COMUNE DI FOSSANO

Variante al P.R.G.C.

Relazione integrativa

VERIFICA DI COMPATIBILITA' ACUSTICA

SCHEDA N.1

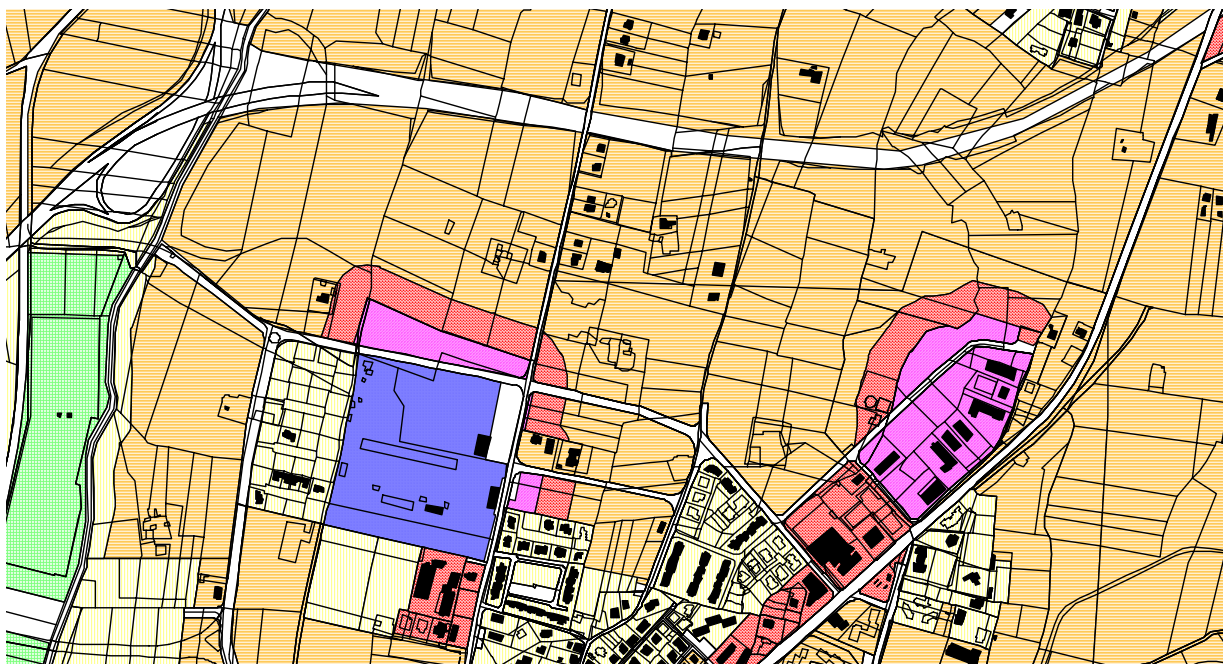
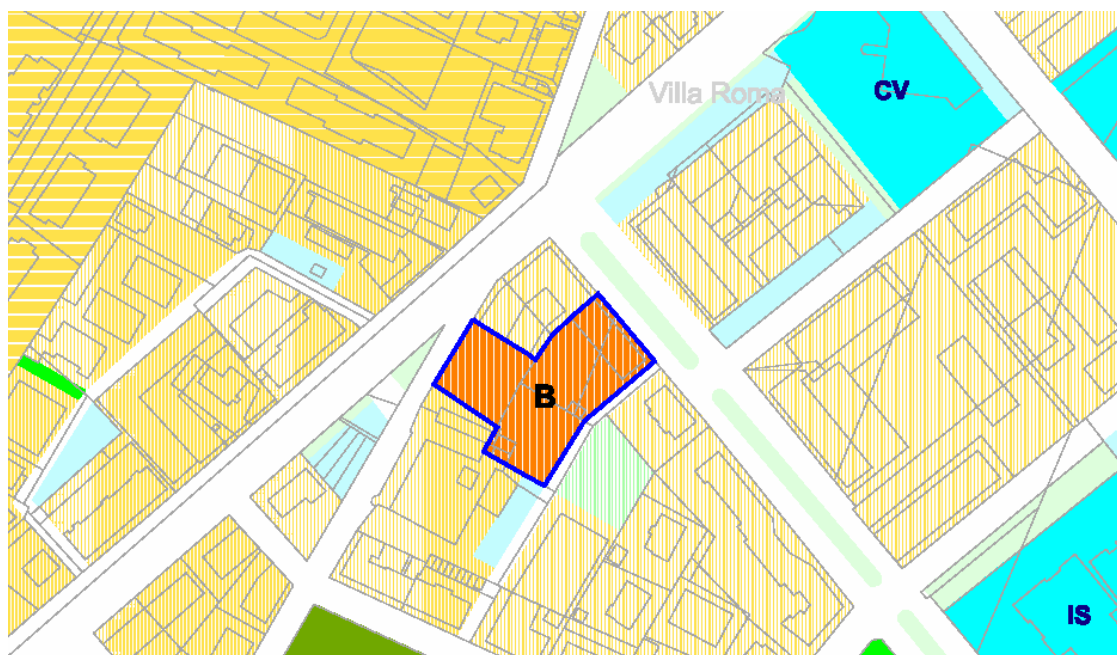
Analisi acustica: L'area è attualmente identificata come area agricola e vede la presenza di abitazioni rurali sparse (per lo più cascine). La classificazione acustica inserisce tutta l'area in esame in classe III, parte della quale (il lato sud al confine con l'area produttiva dello stabilimento Balocco) utilizzata come fascia cuscinetto a mitigare la criticità tra l'area VI della Balocco e l'area III agricola.

Si ritiene quindi che la classificazione attuale per le nuove aree di espansione sia conforme, mantenendo comunque la presenza delle fasce cuscinetto al contorno della realtà produttiva di ampiezza 50m in classe IV e V.

Nell'area evidenziata in rosso era presente un poligono con destinazione d'uso "Aree produttive e terziarie di riordino" estensione del poligono che si affaccia su Viale Regina Elena ed inserito acusticamente in classe V. La ridefinizione della sua destinazione richiede una relativa riclassificazione acustica in classe III con il conseguente spostamento della fascia cuscinetto in classe IV a ridosso della strada locale per compensare il doppio salto di classe V-III tra l'area produttiva e l'area di espansione.

Risultato dell'analisi: Situazione di potenziale incompatibilità

E' necessario provvedere alla revisione della classificazione acustica dell'area relativamente all'ex area produttiva ed alla relativa fascia cuscinetto.

La presenza di fasce cuscinetto ricadenti all'interno dell'area di espansione rende necessario un'attenta analisi di eventuali nuovi insediamenti ricadenti in tali fasce.

All'interno della fascia in classe V, nell'area servizi, è consigliabile non introdurre alcuna tipologia di servizio per il quale l'aspetto acustico rappresenta elemento base di fruizione.

Le aree di espansione ricadenti all'interno delle fasce cuscinetto in classe IV o V sono compatibili con la presenza o l'introduzione di nuovi edifici abitativi (in numero estremamente limitato per la classe V); la procedura autorizzativa per la loro realizzazione deve attentamente esaminare la valutazione di clima acustico da presentarsi a cura del richiedente al fine di garantire le condizioni acustiche consone alla destinazione d'uso, con particolare riferimento al soddisfacimento del criterio di immissione differenziale. Nella valutazione deve essere considerato anche l'aspetto legato alle caratteristiche acustiche passive degli edifici, ai fini di verificare i livelli di pressione sonora presenti in ambiente abitativo.

SCHEDA N.2

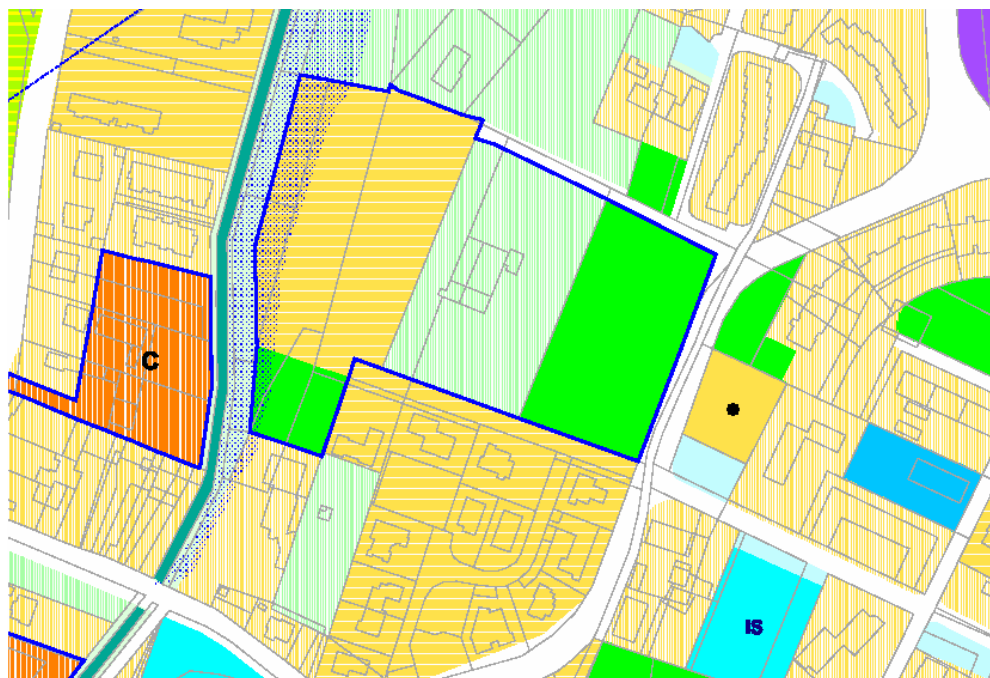
Analisi acustica: il poligono in esame va a ricoprire area in parte residenziale ed in parte destinata da orti e giardini privati.

La sua destinazione compatibile con la residenza ed il terziario commerciale ed il contesto urbano in cui si colloca rende la modifica perfettamente compatibile con l'attuale classificazione acustica dell'intero isolato inserito in classe III.

Risultato dell'analisi: Situazione di compatibilità.

La predisposizione di uno strumento urbanistico esecutivo di iniziativa pubblica o privata realizzante la ristrutturazione urbanistica deve comunque essere sottoposto a verifica di compatibilità acustica, individuando eventuali atti prescrittivi sulle singole realtà che si andranno ad insediare nell'area.

SCHEDA N.3

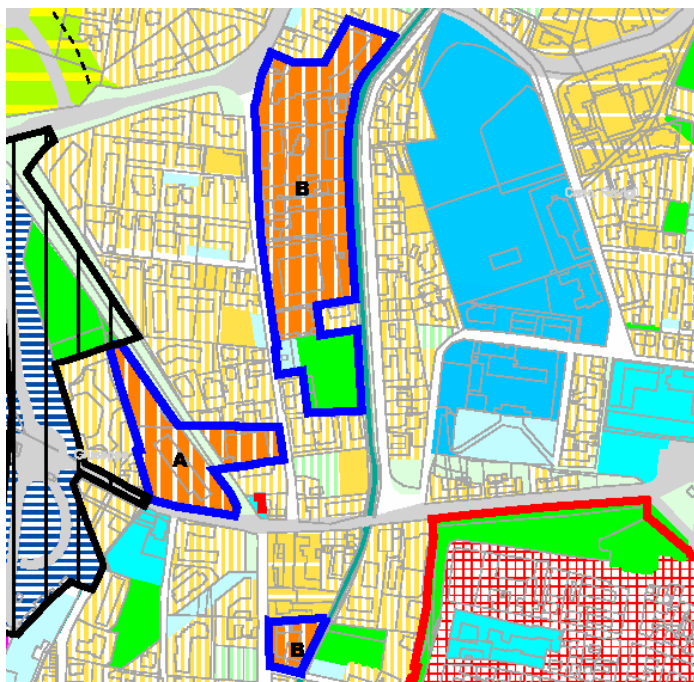
Analisi acustica: le modifiche non alterano l'effettivo utilizzo del territorio sebbene l'area indicata con la lettera "C" fosse parte di un poligono definito come area produttiva esistente confermata.

La classificazione acustica attuale considera già tutta l'area residenziale in classe II basandosi sull'effettivo utilizzo del territorio, che a maggior ragione si adatta alla nuova definizione urbanistica.

Risultato dell'analisi acustica: Situazione compatibile

L'eventuale insediamento di attività direzionali, terziarie e commerciali dovrà essere estremamente limitata ed a basso impatto acustico.

La predisposizione di uno strumento urbanistico esecutivo che individui presenza di tali attività deve opportunamente valutarne l'impatto acustico.

SCHEDA N.4

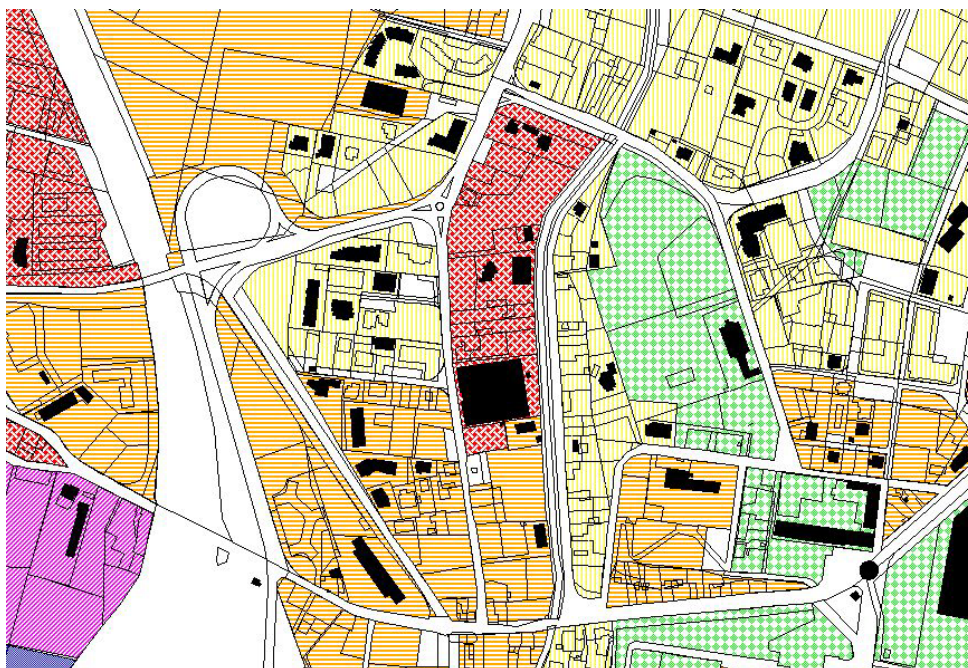
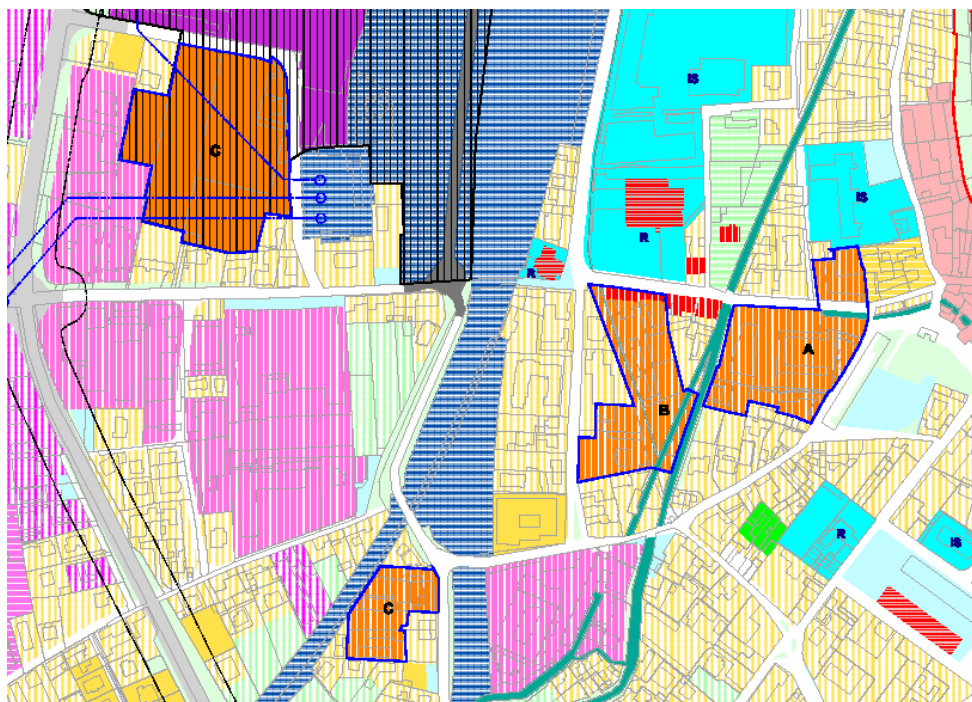
Analisi acustica: l'attuale proposta di classificazione acustica risulta alquanto articolata nelle aree in questione e soprattutto il risultato finale dipende da operazioni di omogeneizzazione e scelte strategiche effettuate.

L'attuale classificazione acustica prevede una classe III per l'area di Via Paglieri ed una classe IV per l'area lungo Via Marene.

La classe III, a maggior ragione nell'ottica di una riqualificazione con eliminazione dell'attività produttiva, risulta compatibile con la sua reale destinazione d'uso anche in considerazione della posizione a cuneo tra infrastrutture stradali e ferroviarie.

Per l'altra area è prevedibile un declassamento in classe III, nel momento in cui la riqualificazione trovi attuazione nella riduzione delle presenze delle attività commerciali-produttive oggi esistenti a favore di residenze o commerciale privo di attività produttive.

Risultato dell'analisi: Situazione di compatibilità.

SCHEDA N.5

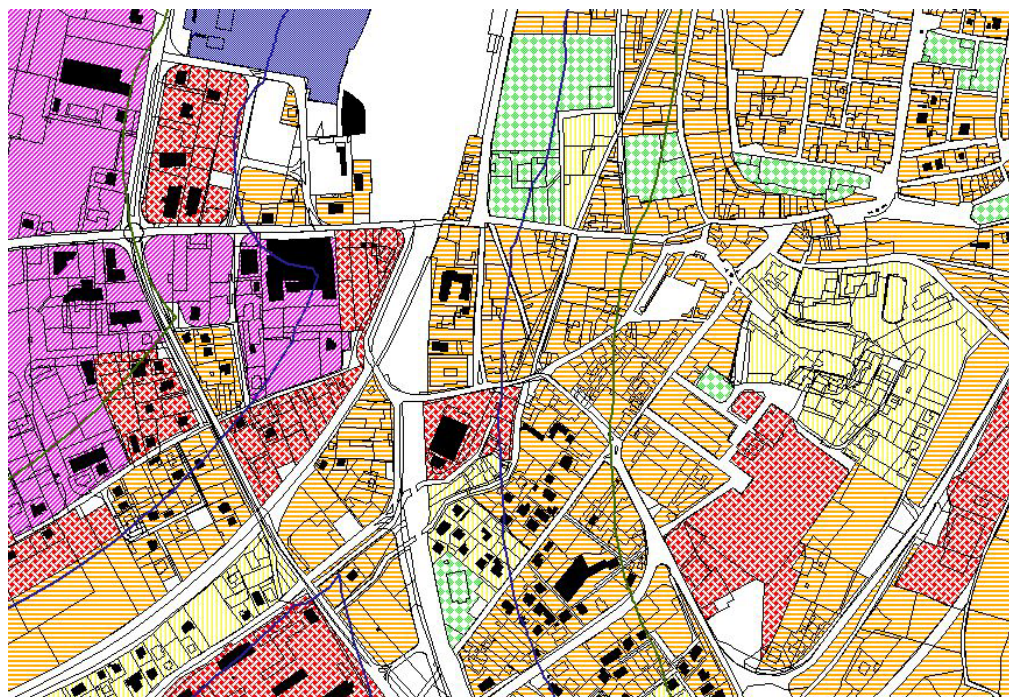
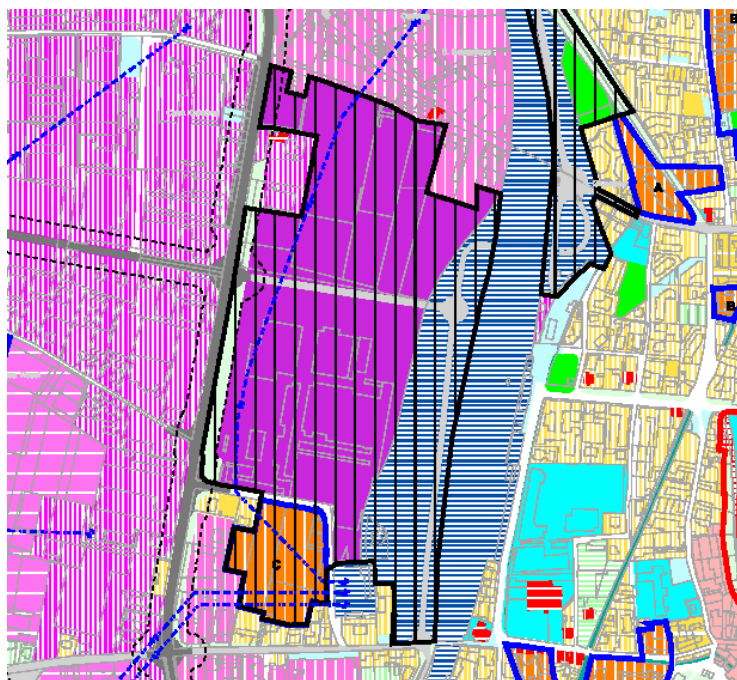
Le aree lungo Via Battisti già nel vecchio P.R.G.C. sono individuate come tessuti di vecchio impianto da ristrutturare e la classificazione acustica attuale include in sé tale trasformazione collocando tali aree in classe III.

L'area lungo Via Origlia ad oggi di tipo commerciale ed inserita in classe IV in fase II, viene poi omogeneizzata in classe III; la riqualificazione dell'area permette la classificazione diretta in classe III o a seconda dello sviluppo urbanistico potenzialmente anche in classe II, sebbene il processo di omogeneizzazione riconduca tutto l'isolato in classe III come già ad oggi è.

Risultato dell'analisi: Situazione di potenziale incompatibilità.

Alla luce di una precisa destinazione d'uso dell'aree risulta potenzialmente necessaria una revisione della classificazione acustica.

La realizzazione di strumenti urbanistici esecutivi o autorizzazioni alla realizzazione di insediamenti abitativi devono essere rilasciate in base alle risultanze di valutazioni previsionali di clima acustico ai sensi dell'art. 11 L.R. n. 52/2000 e valutando a livello progettuale le caratteristiche di isolamento acustico degli edifici, con particolare riferimenti al rumore prodotto dalla infrastrutture.

SCHEDA N.6

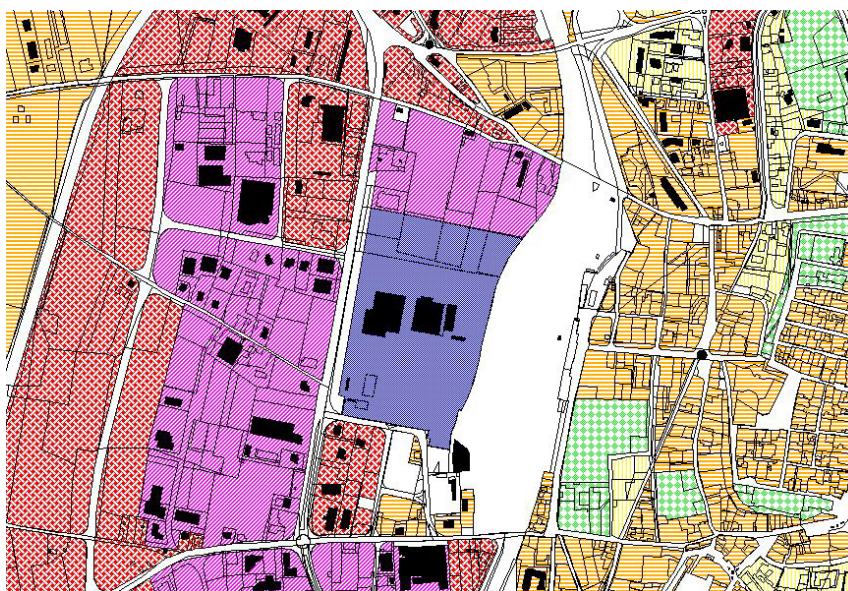
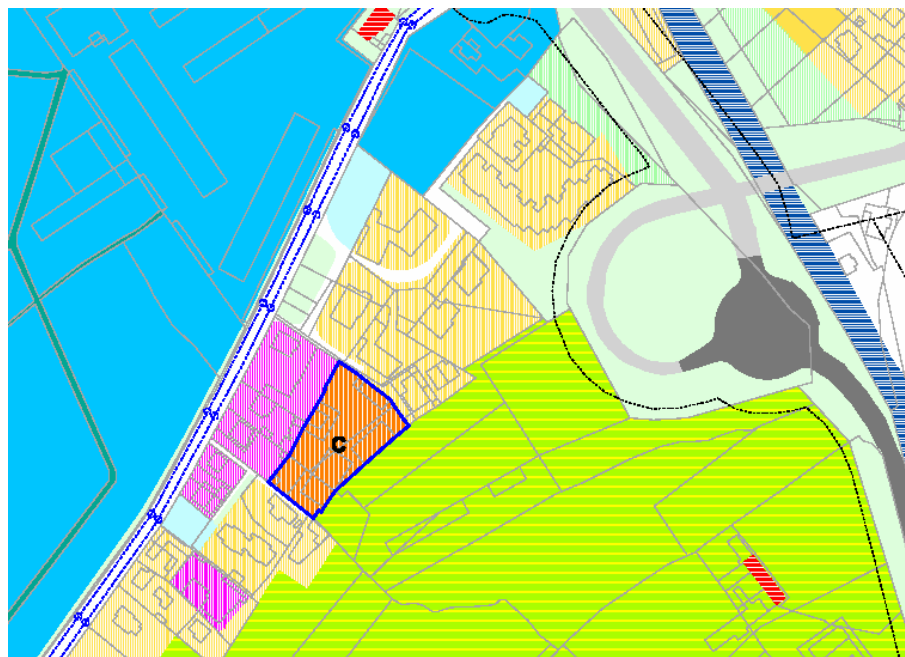
La rilocalizzazione degli impianti industriali apre la possibilità di valutare una nuova classificazione acustica per l'intera area.

L'attuale classificazione della parte industriale in classe V e VI subirà un opportuno declassamento, limitato comunque dal fatto di trovarsi in area con intensa attività umana, presso lo scalo ferroviario e lungo un'infrastruttura stradale di primaria importanza.

In base a quanto previsto dalla N.T.A. ed alle possibili destinazioni d'uso delle aree non si potrà avere classificazione acustica inferiore alla classe III; sarebbe inoltre consigliabile individuare all'interno delle aree le zone per insediare le unità più sensibili all'agente rumore, evitando di utilizzare le zone al perimetro dell'area più esposte alle emissioni delle infrastrutture.

Risultati dell'analisi: Situazione potenzialmente incompatibile.

Necessità di revisione della classificazione acustica con approfondimenti dell'effettivo utilizzo dell'area in esame.

Analisi di dettaglio da eseguire nell'elaborazione dei piani urbanistici come previsti dalle N.T.A.

SCHEDA N.6

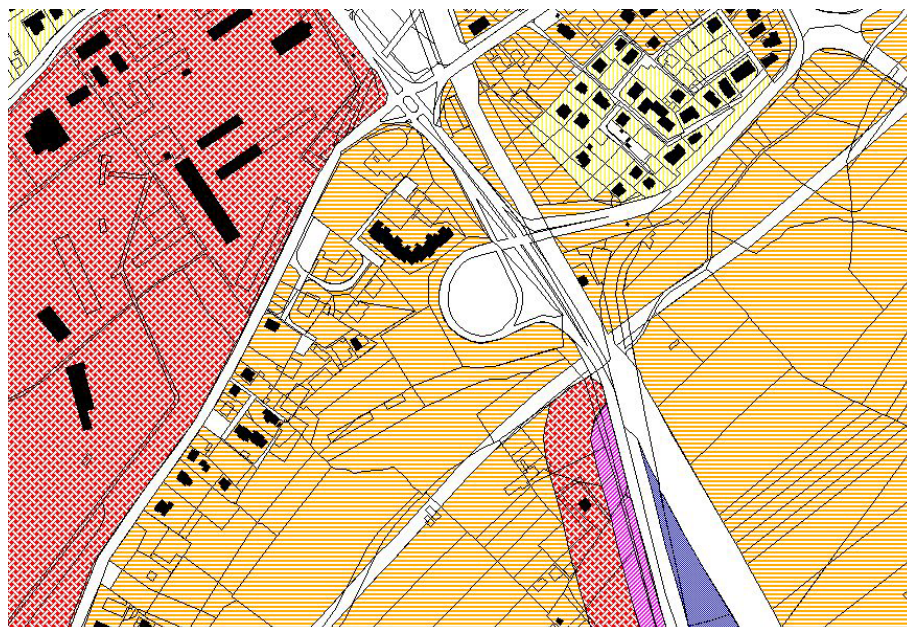
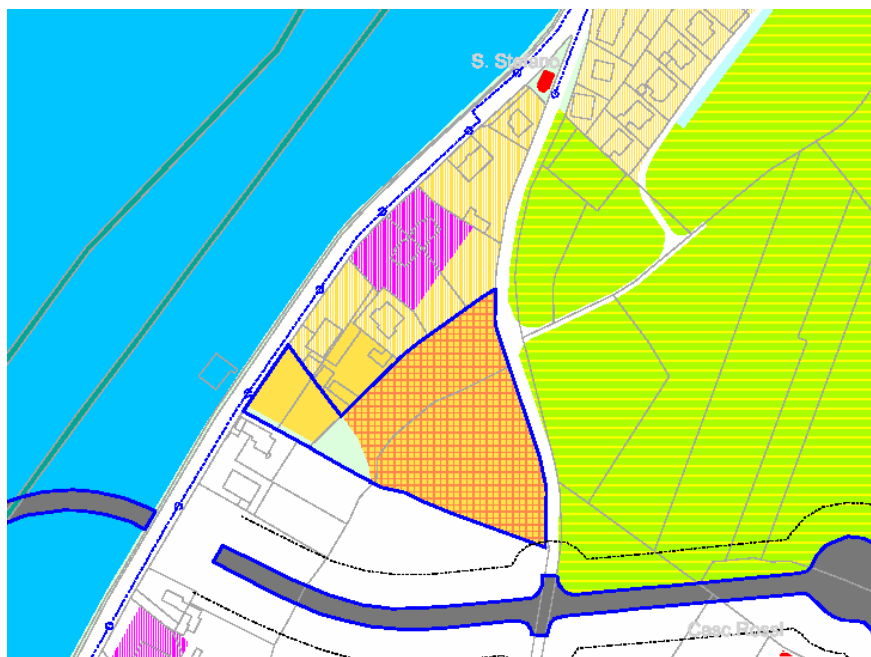
Analisi acustica: ristrutturazione urbanistica di area ad oggi con destinazione commerciale ed inserita in classe III.

La scelta dell'attuale classificazione acustica di inserire quasi tutta l'area lungo Via Cuneo in classe III, rende facilmente inseribile la nuova area senza richiedere modifiche né necessitare di particolari prescrizioni.

Risultati dell'analisi: Situazione compatibile.

SCHEMA N.7

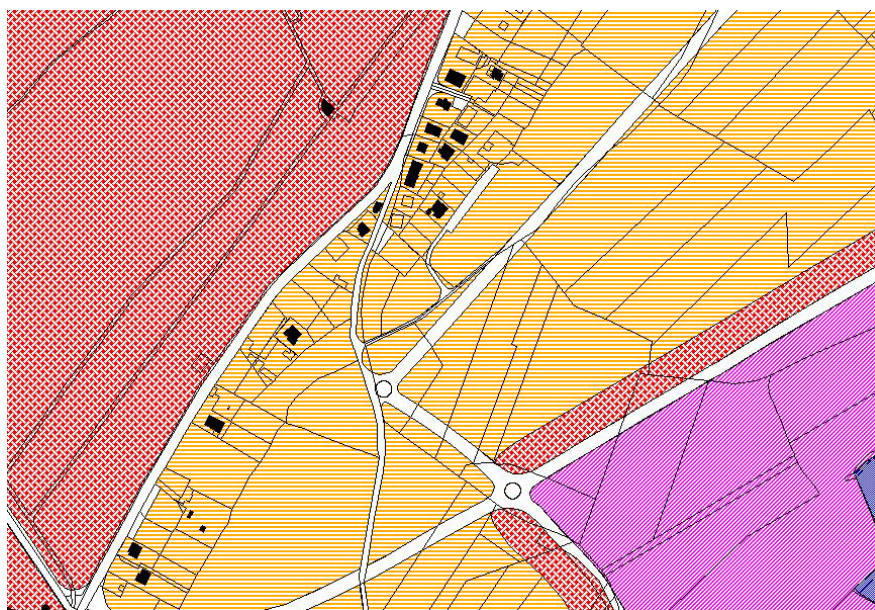
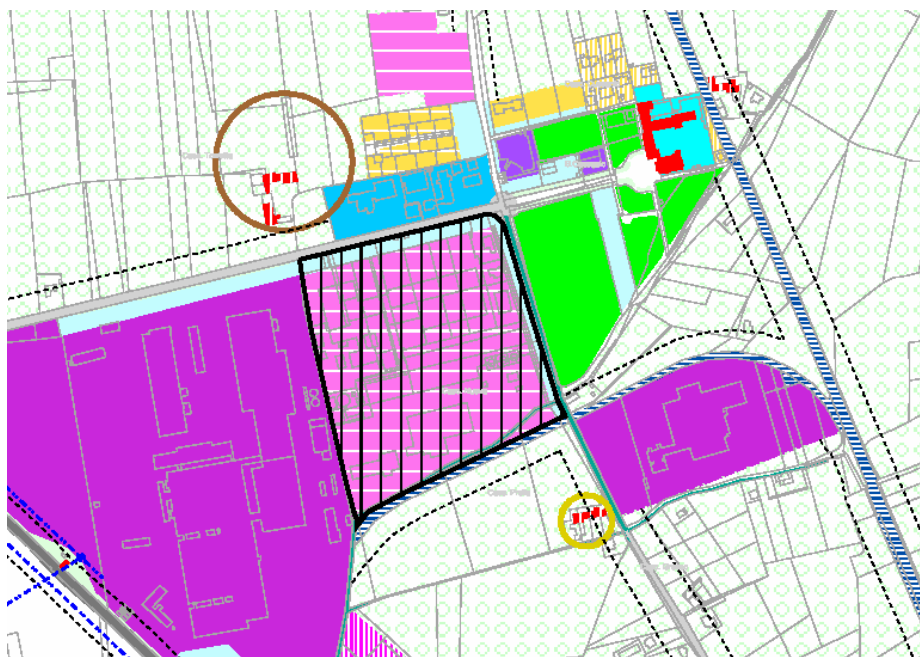
Analisi acustica: la creazione di aree residenziali di nuovo impianto su aree identificate dal P.R.G.C. vigente genericamente come aree di rispetto dell'abitato, non altera acusticamente la situazione di fatto.

Le caratteristiche e la collocazione territoriale potrebbe far propendere per un declassamento dell'area in classe II, rispecchiando l'uso esclusivamente residenziale.

Le dimensioni della nuova area e la prossimità ad infrastruttura stradale rilevante in progetto, consigliano il mantenimento della classe III.

Risultati dell'analisi: Situazione compatibile.
